改善箇所説明図

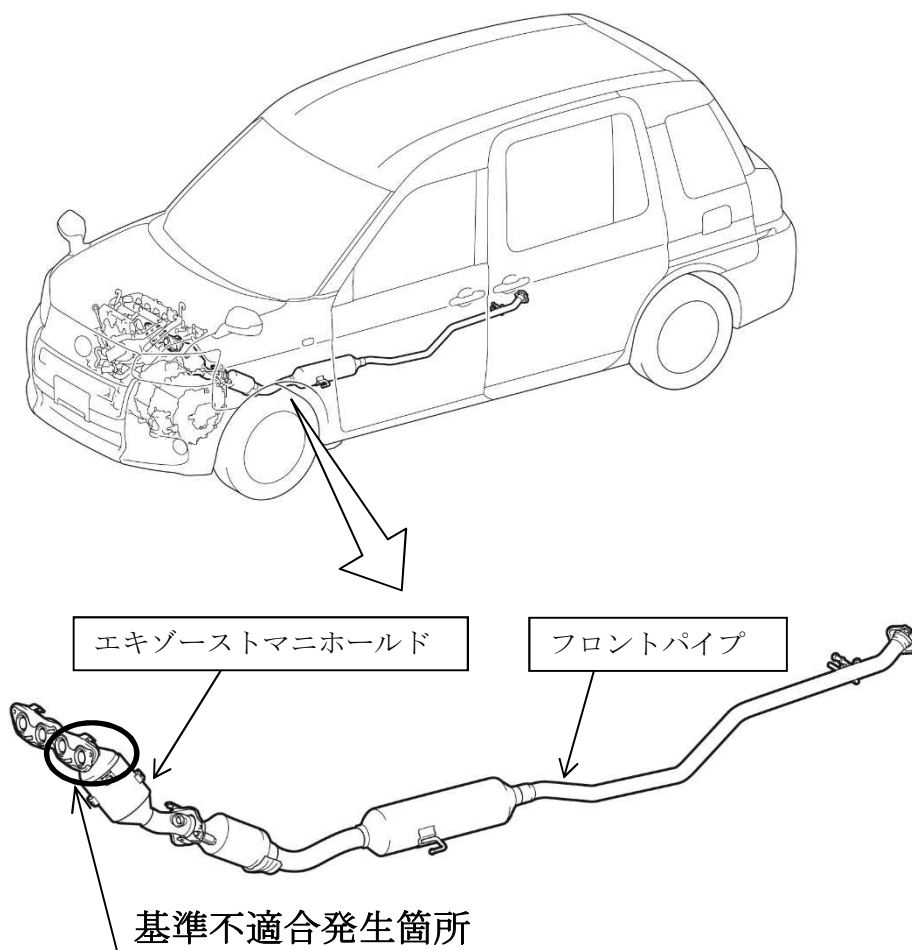
エキゾーストマニホールドにおいて、パイプ部の強度が不足しているため、登坂路等でのパイプ表面温度が過度に上昇するような高負荷かつ特定のエンジン回転での走行を繰り返すことにより、亀裂が生じることがある。そのため、そのまま使用を続けると、排出ガスが基準値を満足しなくなるおそれがある。

注：□ は交換部品を示す。

全車両、エキゾーストマニホールドおよびフロントパイプを対策品に交換する。
